## SERVICE INFO – INA 0124

# Az 532 0160 10 cikkszámú vezetőgörgő optikai különbségei

Cikksz.: 532 0160 10

2. ábra: 2. kivitel

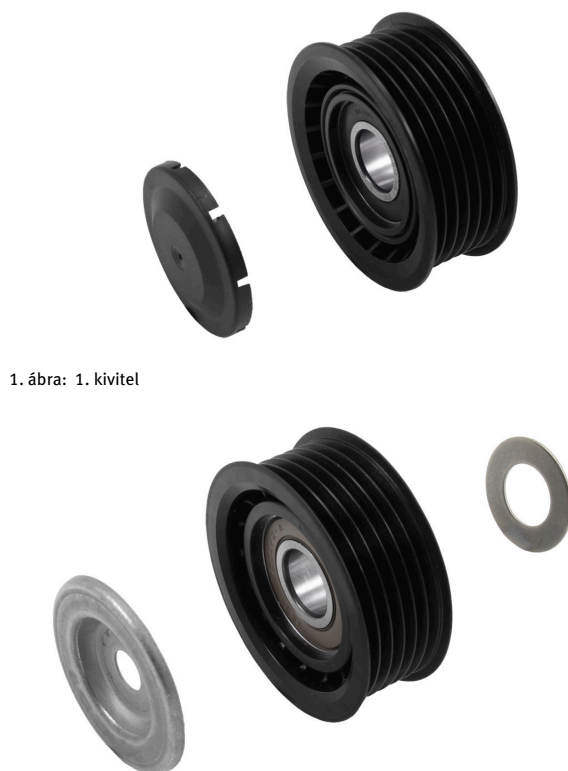
A fenti járművekhez két különböző vezetőgörgő létezik az 532 0160 10 cikkszámmal.

Mindkét vezetőgörgő csupán kinézetben ill. a csomag tartalmában különbözik egymástól és korlátlanul fel lehet használni azokat.

A legfontosabb megkülönböztető jellemző az első burkolat és a kiegészítő alátét a 2. ábrán látható kivitelnél. Annak érdekében, hogy az ékszíj síkban fusson, a mellékelt alátétet kötelezően be kell szerelni a motorblokk és a vezetőgörgő közé.
